Ergebnisse der Mehrfachbeauftragung „Hotel an der Bauhofstraße“ Ludwigsburg

Mündlicher Bericht

Ausschuss für Bauen, Technik und Umwelt 22.01.2015

1. Rundgang | Rapp Architekten | Ulm

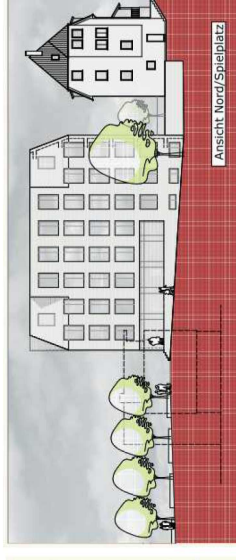
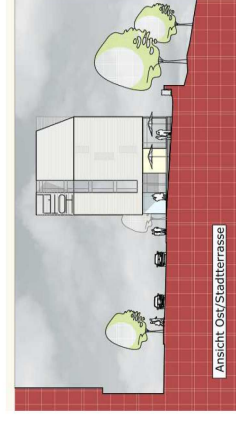
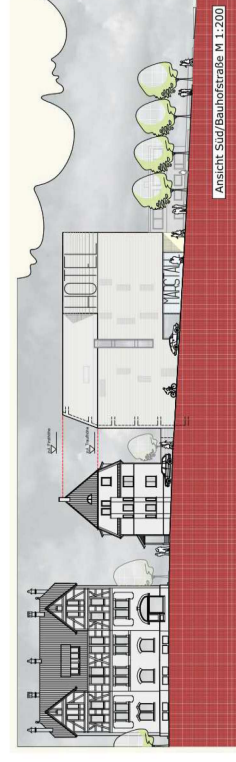
- Konsequente Ausrichtung der Gebäudekonzeption auf die Lärmproblematik (Verkehr, Gewerbelärm)
- Abgeschirmte Fassade zu den öffentlichen Räumen
- Geste der hochgezogenen Wand ist unverständlich und erscheint überzogen
- Keine angemessene Antwort auf das städtebauliche Umfeld

1. Rundgang | cheret bozic architekten dba dwb| Stuttgart

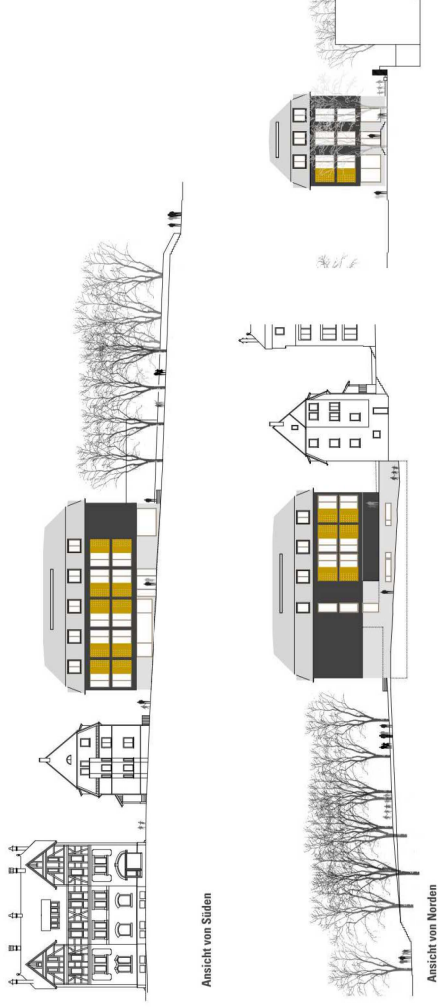
- Überstehendes Mansarddach passt nicht zu den übrigen Gestaltungselementen
- Kontraste von Dach, Wand und Sockel überzogen
- Fensteraufteilung und Dimensionierung der Schiebeläden passen nicht (Fenster werden dauerhaft verdeckt)
- Brüche im Grundriss nicht nachvollziehbar
- Keine angemessene Antwort auf das städtebauliche Erscheinungsbild

2. Rundgang | Hartmut Kopper | Esslingen

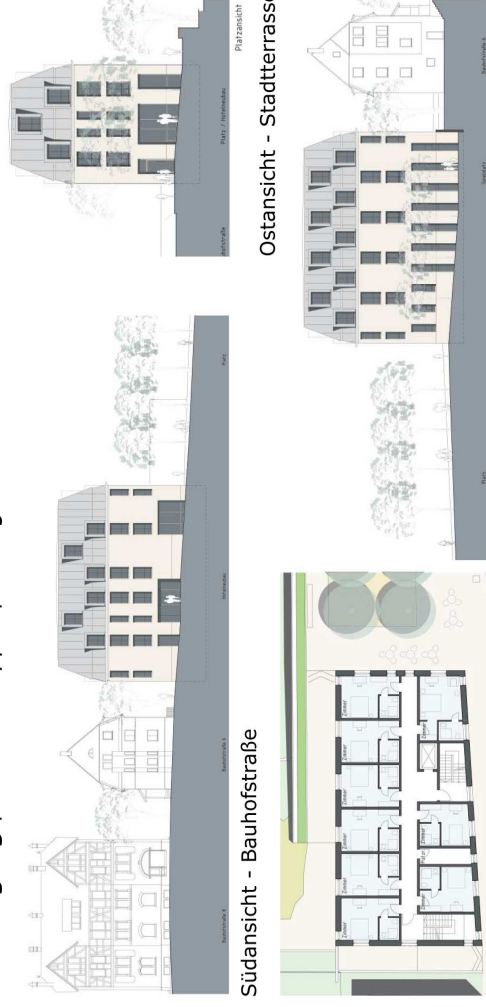
- Klar gegliederter Baukörper, die Differenzierung der Fassade ist positiv – gute Lösungsansätze
- Harmonische Fassade zur Stadterrasse

- Heruntergezogene Traufe ergibt ein zweigeschossiges Dach, das übermächtig wirkt
- Das Verhältnis von Dach, Wand, Sockel wirkt insgesamt unausgewogen
- Vielzahl unterschiedlicher Details lassen eine eindeutige architektonische „Haltung“ vermissen

Engere Wahl | Birk Heilmeyer und Frenzel, Gesellschaft von Architekten mbH | Stuttgart

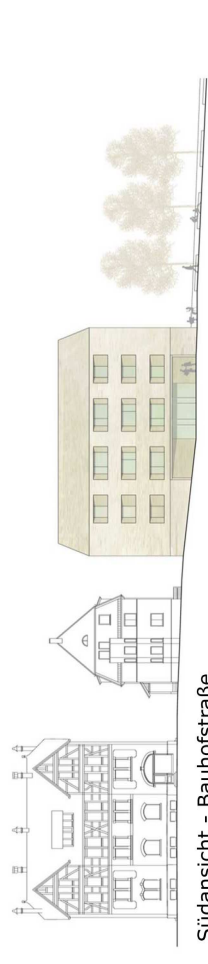
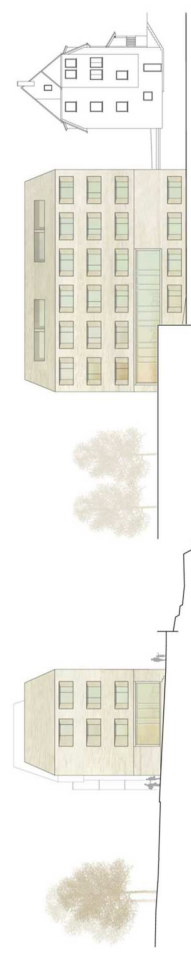
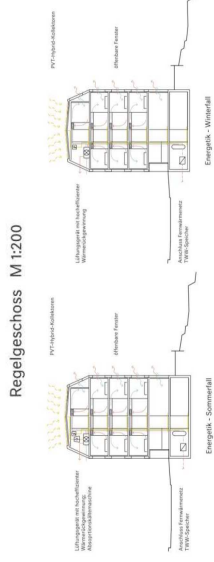
- Wohlproportionierter Baukörper mit ruhiger Fassade
- Öffentlicher Raum wird attraktiv besetzt, schöne Schauseite zur Charlottenstraße (Schloss)
- Die leicht konisch eingezogenen Fensterfaschen nehmen das Motiv der barocken Fenstergestaltung auf
- „Hochgezogene“ Traufe erzeugen einen 4-gesch. Baukörper
- Dach wird durch keine Dachaufbauten gestört, dadurch wirkt das Gebäude sehr ruhig

- Konische Einschnitte suggerieren Massivbau
- Geländeanschlüsse nicht an allen Ausgängen gelöst
- Konstruktionsmaterial Holz zeigt sich nur im Innenbereich

Zur Umsetzung empfohlen | VON M GmbH | Stuttgart

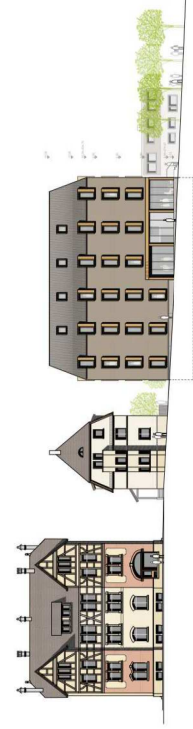
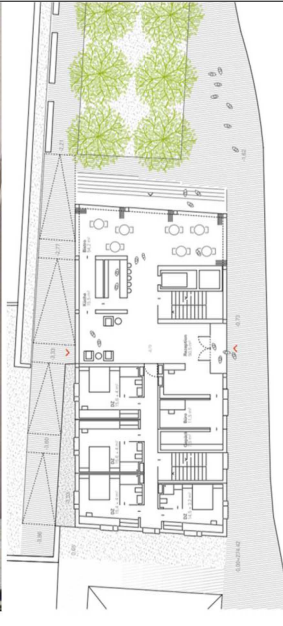
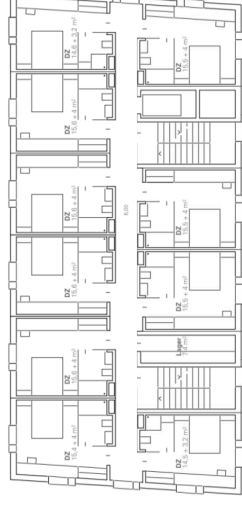
- Orientierung des Gebäudes zu den Stadträumen | nimmt Dialog mit der historischen Stadt auf | fasst hervorragenden den neugewonnenen Stadtraum
- Eigenständiges Gebäude
- Lochfassade mit dem sichtbaren Holzrahmen zeigen das Thema Holzbau als einziger Entwurf auch nach außen
- Die optimale Zimmergestaltung bietet mit 44 Zimmern die meisten Gästezimmer aller Entwürfe an und ist damit am wirtschaftlichsten.

- Die Fassade im Eckbereich Bauhofstraße - Stadterrasse sollte überarbeitet werden → mehr Stabilität
- Eine differenziertere Fassadengestaltung wünschenswert
→ z.B. Fenster der Zimmer und der Flure ablesbarer bzw. Fassade lebendiger gestalten
- Fassadenfarbe erscheint zu dunkel
→ hellere Farbe unter Beibehaltung des Kontrastes von Wand und Fensterelementen
- Gastraum ist zu knapp bemessen, hier ist eine Überarbeitung wünschenswert
- Energiekonzept: Anschluss ans Wärmenetz der SWLB statt Erdwärme
